Zeitschrift: **Bulletin technique de la Suisse romande**

Band (Jahr): **34 (1908)**

Concours d'idées pour l'étude du Pont de Pérolles à Fribourg

Rapport du Jury¹.

Fig. 1. — Prix de Fr. 1500. — Projet N° 32 « Liauba liauba », (variante « That »), de MM. J. Jæger et Cie, à Zurich; Müller, Zeerleder et Gobat, à Berne et Zurich; Broillet et Wulffleff, architectes, à Fribourg. — Echelle 1 : 2500.

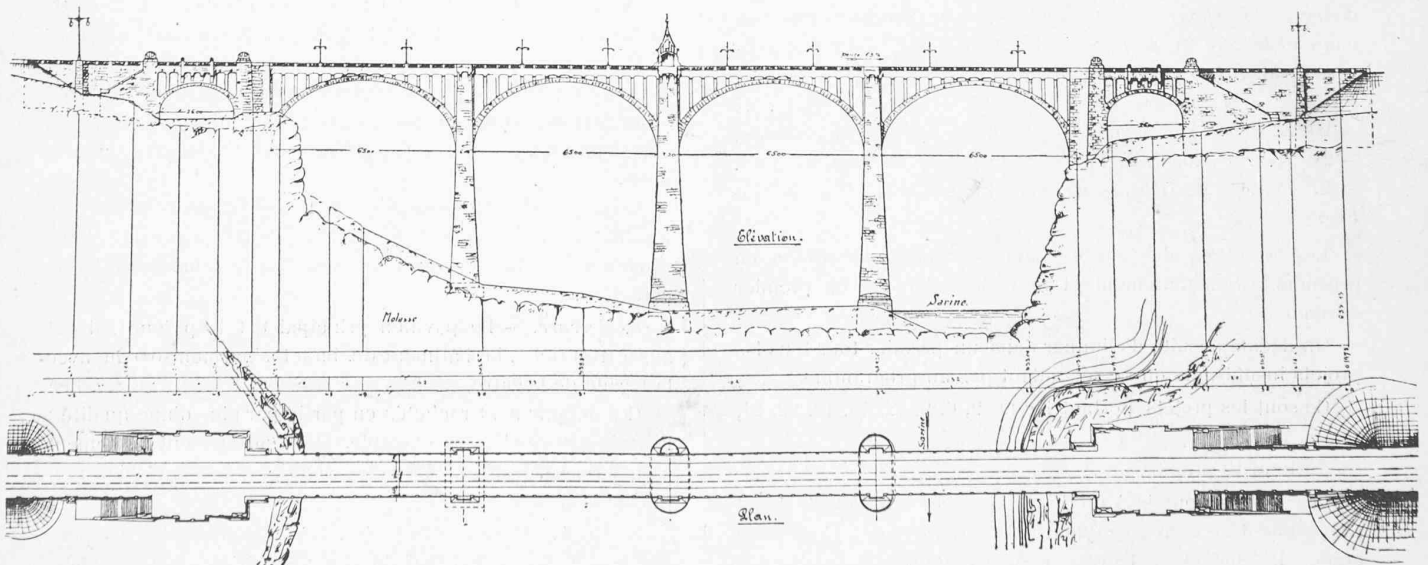
N° 32. *That*. La vallée est franchie par 4 voûtes surbaissées de 65 m. d'ouverture ; les dispositions techniques sont analogues à celles du projet précédent ; l'architecture de l'ouvrage est satisfaisante. La culée côté gauche s'appuie sur la pointe du rocher de molasse et devrait être reculée du côté du plateau.

1er prix: Projet « A. P. S. », de MM. TAILLENS et DUBOIS, MONOD et LAVERRIÈRE, architectes, à Lausanne.

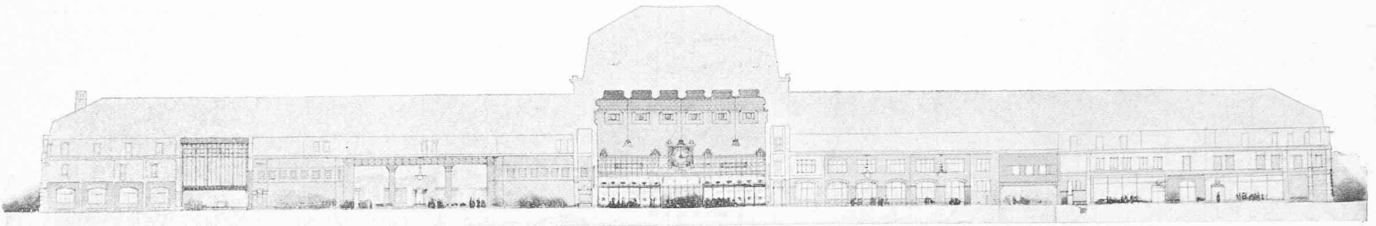
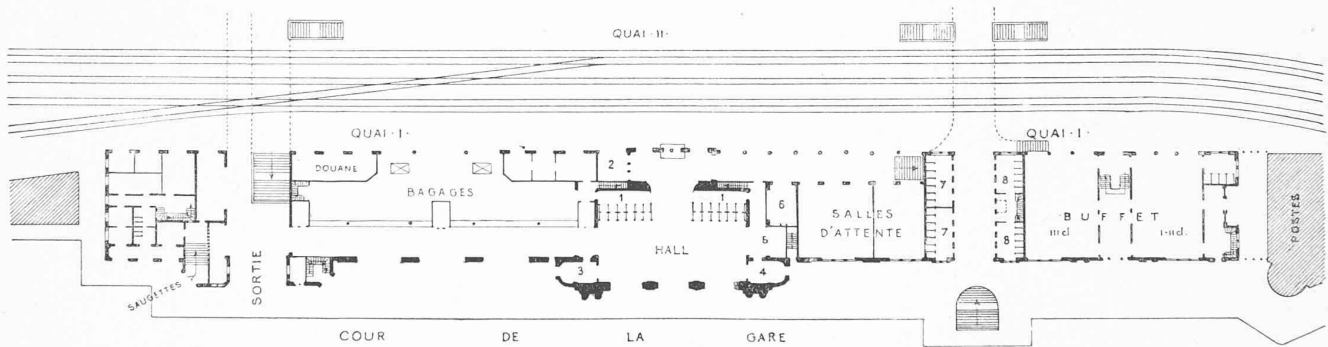
N° 10. *A. P. S.* — Ce projet, très remarquable, s'impose dès le début, à l'attention du jury; supérieurement étudiés, les façades, les détails, la variante du plan offrent le plus grand intérêt.

L'architecture en est originale, elle a du caractère et, sans être trop riche, elle est élégante est d'heureuses proportions.

Les services intérieurs se traduisent bien en façade; ils sont desservis par de larges baies facilitant la circulation, l'air et la lumière.

L'entrée et la sortie sont accusées comme il convient; toutefois, les trois baies de l'entrée gagneraient à être plus larges.

L'attique du motif central est un peu lourd et pourrait être supprimé sans inconvénient.

La variante du plan est ingénieuse, elle présente des avantages qui méritent d'être soigneusement examinés. L'éclairage du hall et des salles d'attente est insuffisant.

Fig. 2. — Variante « Taureau ». — Echelle 1 : 2500.

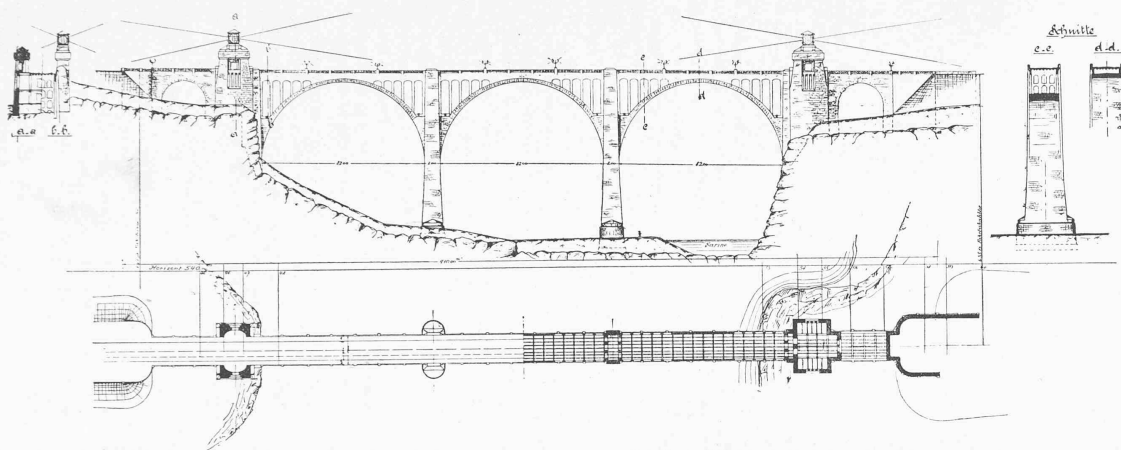
N° 32. *Taureau*. Ce projet, intéressant au point de vue technique et architectural, prévoit 3 travées en plein cintre de 82 m. ; les voûtes seraient faites en deux anneaux concentriques sur toute la largeur de l'ouvrage ; elles seraient exécutées à l'aide de blocs de béton construits sur le cintre suivant un ordre déterminé. Les piles sont creuses sur 10 m. de hauteur en dessous des naissances. Les travées de cette importance ne se justifient pas. Si les blocs sont faits sur cintre on perd l'avantage de pouvoir réduire au minimum les frais de l'échafaudage. Il faut donner la préférence à la préparation de voussoirs à l'avance malgré le coût plus élevé de la pose.

Fig. 3. — Variante « Express ». — Echelle 1 : 2500.

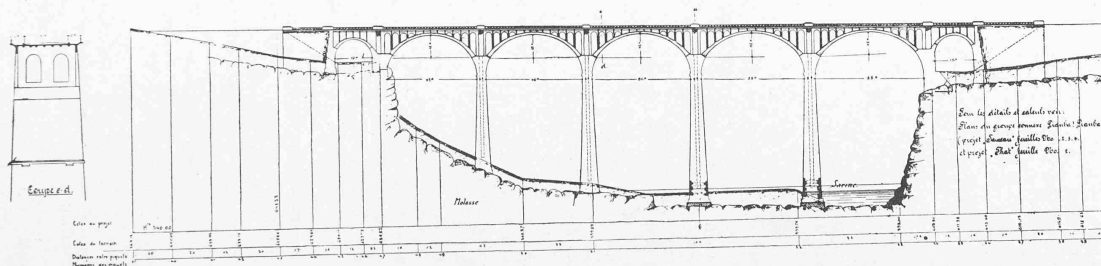
N° 32. *Express*. Les auteurs ont augmenté encore le nombre des travées et prévoient 5 arches surbaissées de 47, 49, 51, 53 et 55 m. d'ouverture. Cette inégalité dans la portée des voûtes a pour but d'éviter une pile en rivière. Elle aurait l'inconvénient de donner aux naissances une pente plus grande que celle de la chaussée. Ce projet est très satisfaisant d'aspect, il est disposé comme les précédents au point de vue technique. L'étude comparative des trois projets N° 32 démontre l'économie importante qu'il y a à augmenter le nombre des travées et à éviter les voûtes de dimensions excessives.

Fig. 4. — Prix de Fr. 1100. — Projet N° 33 « Sarine », de MM. Melan, ingénieur, à Prague et de Vallière et Simon, ingénieurs, à Lausanne.

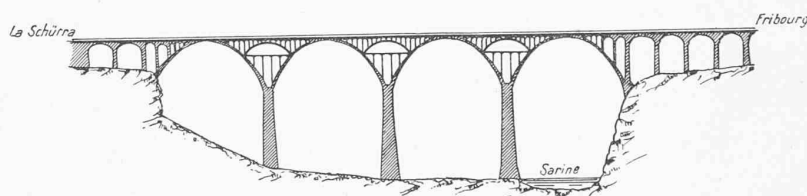
N° 33. Les 4 arches, en plein cintre, qui franchissent la vallée ont 70 m. d'ouverture; chacune d'elles est formée de 3 voûtes parallèles de 2^m,50 de largeur et deux fois 2^m,25 d'espacement; les voûtes sont reliées par de fortes entretoises et par le tablier armé sur toute la largeur du pont. Les piles, massives jusqu'aux naissances, s'épanouissent plus haut suivant la forme de la voûte, de manière à laisser dans chaque ouverture une voûte surbaissée de 42 m. de portée et 9 m. de flèche avec 3 articulations. Sous les articulations des retombées, un entrait horizontal, supporté en plusieurs points et fortement armé, relie les parties de la voûte faisant corps avec la pile. En outre, pour diminuer la compression dans cet entrait, ce dernier est surmonté d'une voûte de 28 m. d'ouverture dont il supporte la poussée. Chaque anneau de voûte reçoit 3 arcs métalliques qui seront ensuite enrobés dans le béton. Cette solution permet d'économiser une bonne partie des échafaudages en se servant des arcs métalliques pour supporter les coffrages, suivant le système Melan. L'architecture n'est pas suffisamment étudiée cependant elle pourrait être facilement améliorée. Les culées des grandes travées devraient prendre leur

point d'appui à une profondeur plus grande.

Fig. 5. — Prix de Fr. 800. — Projet N° 45 « Hohlbau », de MM. Maillart et Cie, à Zurich. — Echelle 1:2000.

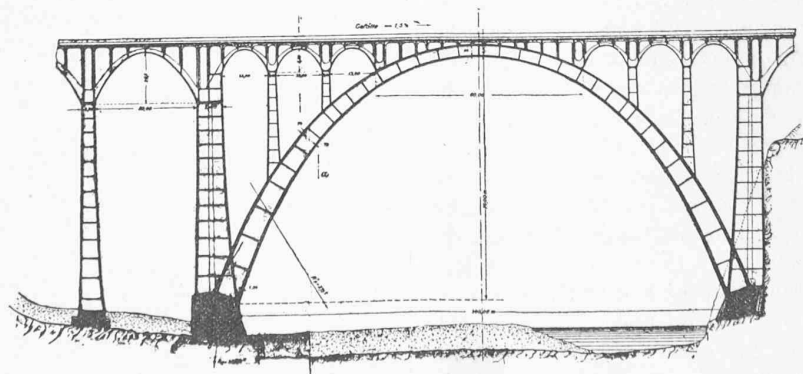
N° 45. L'auteur prévoit sur la rive gauche, en vue d'éviter une pile dans la Sarine ou dans la partie basse du profil de la vallée, une travée en béton creux de 140 m. de portée, conti-

nuée sur la partie de droite par des arches en béton armé de 29 m. d'ouverture. Ce projet, qui laisse à désirer comme aspect en évitant toute recherche architecturale, a néanmoins été étudié avec soin dans plusieurs de ses parties; les bases du calcul des surcharges sont prises avec une marge suffisante pour prévenir les exigences futures et sont à recommander pour l'étude définitive de la superstructure si l'on adoptait le béton armé. Le poids du train prévu au programme est majoré de 60% pour tenir compte des trépidations dans le béton armé; l'auteur suppose deux voies symétriques sur le pont. La voûte principale a une forme qui n'exige pas d'armatures; cependant l'auteur en a prévu afin de donner plus de résistance à la voûte et atténuer le retrait. L'exécution est étudiée avec soin; une partie de la voûte creuse serait préparée à l'avance sous forme de blocs d'intrados avec une nervure longitudinale et posée sur échafaudage avec joints qui recevraient des fers et du béton; l'extrados serait pilonné sur place en béton de gros gravier. Les efforts plus grands qui résulteraient à l'intrados seraient avantageux surtout à la clef. Les prix sont étudiés en détail; à part l'architecture qui a été négligée, ce projet est intéressant et dénote une connaissance approfondie du béton armé.

Prix de Fr. 800. — Projet N° 52 « ITR », de MM. Jambé, ingénieur, à Lausanne et Fraisse, architecte, à Fribourg. — Echelle 1 : 4000.

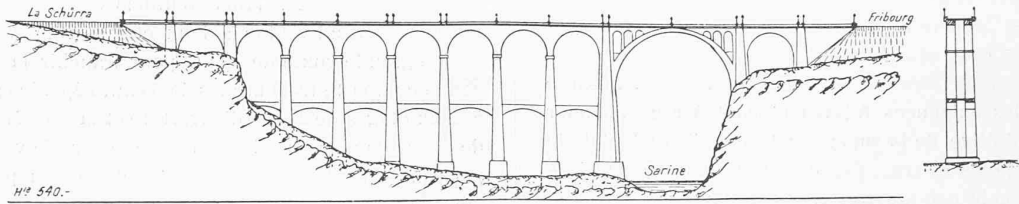
Nos 52¹, 52², 52³. Trois solutions sont proposées: la première prévoit un viaduc à deux étages avec arches de 25 m. et une grande voûte de 65 m. pour franchir la Sarine; la seconde comporte trois arches de 63 m., séparées par des arches à deux étages de 22^m,80 d'ouverture et la troisième trois arches de 80 m. Dans la première solution la grande voûte se justifie, par contre, les travées de 25 m. sont un peu petites et de ce fait peu économiques. Les voûtes sont jumelles, elles ont 4^m,50 de largeur et 4 m. d'espacement. La culée rive gauche devrait être reculée. Dans les deux autres solutions la disposition des travées n'est pas motivée bien qu'offrant un aspect monumental. L'étude prévoit que les voûtes seraient munies à la clef et aux joints de rupture, de plaques de plomb sur toute leur épaisseur. Cette disposition ne saurait être conseillée; le plomb est bon comme disposition provisoire appliqué sur le tiers intérieur de l'épaisseur de la voûte; il convient ensuite de couler du ciment pour arrêter les tassements du plomb.
